KÓPAVOGSDALUR
Tennishöll við Dalsmára 13

Breyting skv. 1 mgr. 43 gr. skipulagslaga nr. 123/2010

KYNNINGARUPPDRÁTTUR

Tillaga - Breytt deiliskipulag:
Tennishöll við Dalssmára 13 í mkv. 1:1000

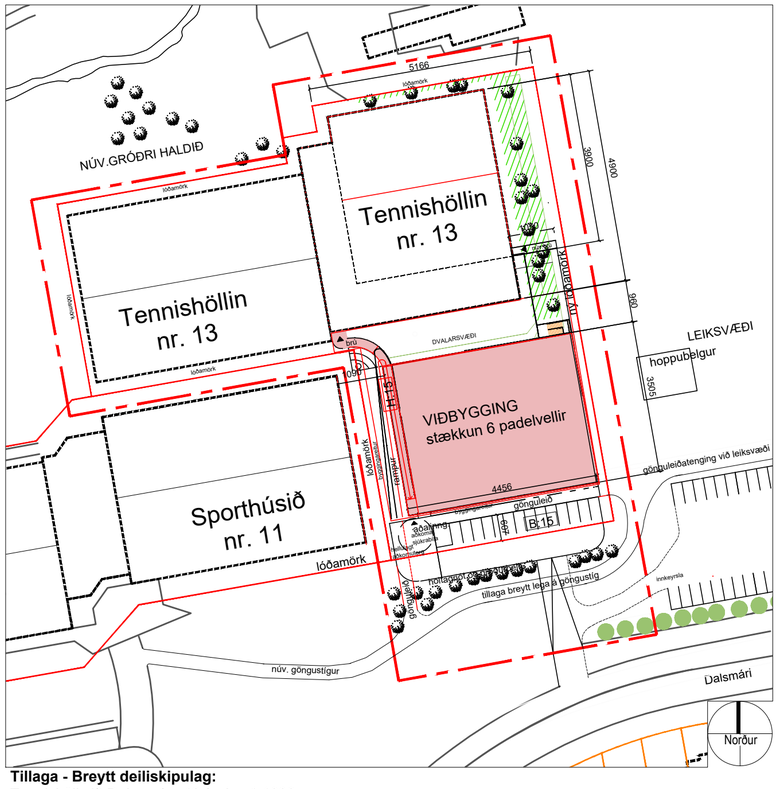
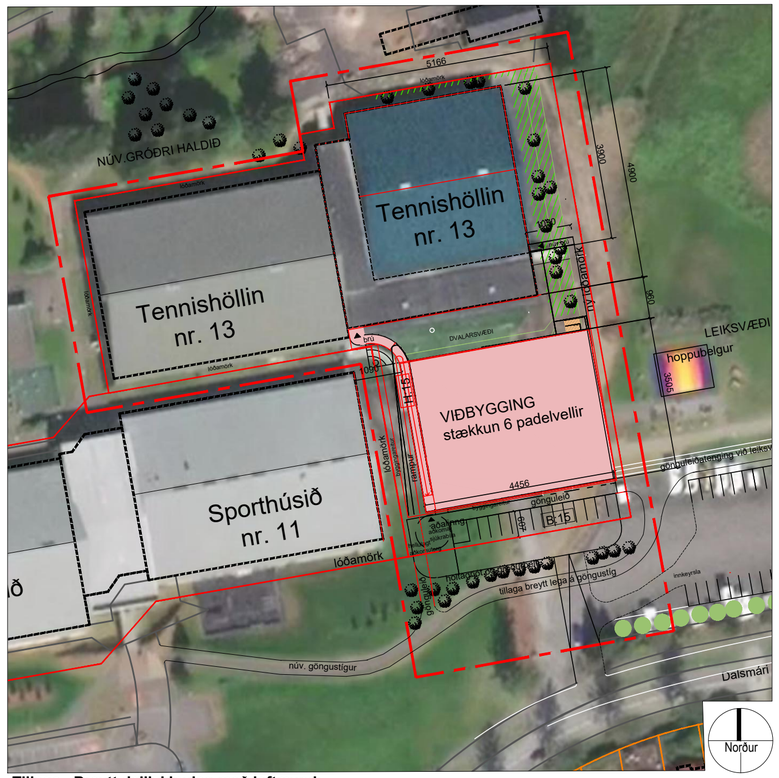
- Breyting felst í viðbyggingu við núverandi tennishöll um 1.800m², fer úr 4.865,3m² í 6.665,3m². Viðbygging verður felld inn í landið og byggð á bílastæði núverandi lóðar að mestu leyti en óskað er eftir stækkun lóðar til austurs sem nemur um 10m frá núverandi lóðamörkum. Lóð stækkar um 660m², fer úr 7.183m² í 7.843m². Tillaga af viðbyggingu nær um rúmlega 7m útfyrir núverandi lóðamörk til austurs.

- Fyrirhuguð viðbygging inniheldur sex padelvelli, ganga og geymslu. Viðbygging er með sama gólfkóta og núverandi tennishöll og verður landið fellt að viðbyggingu bæði sunnan og austanmegin við hús til að aðlaga húsið sem best að núverandi aðstæðum. Hugað er að því að viðbygging betrumbæti ásýnd svæðisins. Hámarks mænishæð á húsi er 8.7m frá gólfkóta, leyfilegt er að handrið (inndregið frá útvegg) á þaki húss fari yfir hámarks mænishæð.

- Yfirbragð viðbyggingar er létt með stórum glerflötum í takt við útlit á ásýnd núverandi padelvalla. Uppbygging á þaki viðbyggingar er hugsað fyrir mögulegt leiksvæði. Tvær flóttaleiðir eru af þaki húss, önnur við aðalinngang með ramp uppá þak og svo stigi norðanmegin viðbyggingar. Nýtt bílastæði með blágrænum ofanvatnslausnum.
